Préstamo BID N° 3249/OC-AR
Programa de Gestión Integral de Residuos Sólidos Urbanos
Licitación Pública Nacional N° 4/2021

Contratación del diseño, construcción y operación del Centro Ambiental Luján y saneamiento del basural a cielo abierto.

Enmienda N°2/2021

Parcelas de titularidad municipal y de titularidad privada en el predio del basural actual.

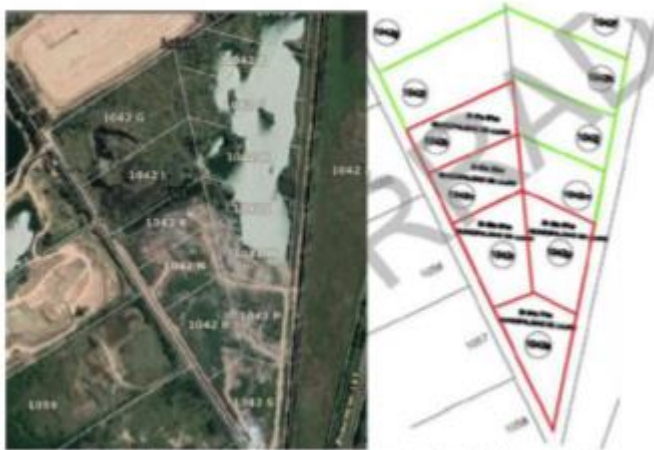
Consulta 12: En la pág. 377, referido al saneamiento del BCA se indica en Movimiento de Residuos y Limpieza de Terreno.....“Primeramente, los residuos serán trasladados de su ubicación actual (los que actualmente se encuentran dispersos por las diversas zonas aledañas al terreno) para ser dispuestos en sectores determinados.”

En el caso de este BCA, los residuos que se encuentran fuera de área delimitada por el pliego no son residuos dispersos, sino que es el mismo BCA el que ocupa gran parte del área circundante a la indicada (parcelas en verde), esta área es aproximadamente de la misma superficie que el mismo BCA a sanear según pliego, con tirante de residuos desconocido y con la muy posible existencia de cavas rellenas de RSU.

Para la ejecución de la “subactividad 15.2.4 Recolección de residuos dispersos en las áreas colindantes al sitio”. Se analizó la superficie a realizar dicha tarea concluyendo que hay superficie con residuos dispersos en gran magnitud en un área de 25.000 metros cuadrados.

Además, existe gran cantidad de residuos sumergidos, semi-sumergidos y flotantes en la laguna contigua sobre una superficie de 16.526 m².

1. ¿Que se consideran “residuos dispersos por las diversas zonas aledañas al terreno”? de forma de definir claramente el alcance de esta tarea?

2. De acuerdo a la mencionado precedente, se solicita que por favor se precise y delimite con exactitud que consideran “áreas colindantes” al sitio para poder ajustar la oferta a dicha información y brindar uniformidad de presupuestación entre todos los oferentes.

Respuesta: Sólo se procederá a efectuar el movimiento de los residuos superficiales que se encuentren esparcidos en las áreas colindantes al basural por efecto del viento. Teniendo en cuenta que estos residuos son superficiales, los mismos deberán ser movilizados al sector de bermas perimetrales para luego ser cubiertos de acuerdo a la técnica especificada en el Pliego Licitatorio.
